INFORME Y APROBACIÓN DE LA MODIFICACIÓN DEL CONTRATO N.º 71/2020/LT03 “OBRAS DE MEJORA DE REDES DE SANEAMIENTO GESTIONADAS POR ISABEL II S. A. DE CANAL DE ISABEL II, S. A.”

MODIFICACIÓN N.º 3 UNIDADES DE OBRA MOD03PC029 A MOD03PC051

Área: Construcción Redes de Saneamiento

Fecha: Febrero de 2025

- **MOD03PC029 (m) Ejecución de galería 2,20x2,20m interior.**

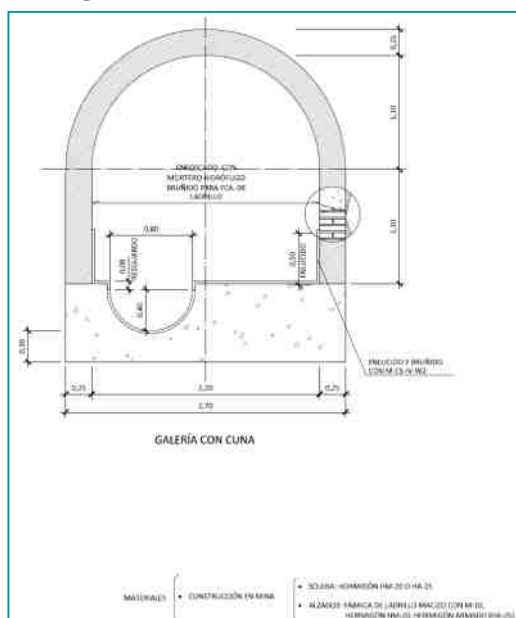
Es necesaria la incorporación del presente precio contradictorio debido a la no existencia del citado precio en el cuadro de precios que rige el contrato puesto que, en determinados casos, debido al caudal circulante, las galerías Tipo I a Tipo III de las Normas para Redes de Saneamiento en su Versión 3 del año 2020NNRRS no son suficientes, por lo que se necesita ejecutar una galería en mina de mayor tamaño con la capacidad de caudal y rangos de velocidades indicados en la norma. Los cálculos han mostrado la necesidad de una galería en arco de 2,20x2,20 m de fábrica de ladrillo en consonancia con las galerías Tipo I a Tipo III.

Además, debido a que la traza discurre a una profundidad superior a los 4,5 m en viales urbanos de gran tráfico y numerosos servicios, imposibilita una apertura de zanja para la instalación de un colector tubular visitable.

El detalle de dicha galería es el siguiente:

Esto obliga a introducir la unidad de obra nueva MOD03PC029 (m) de *“Ejecución de galería 2,20x2,20m interior”*.
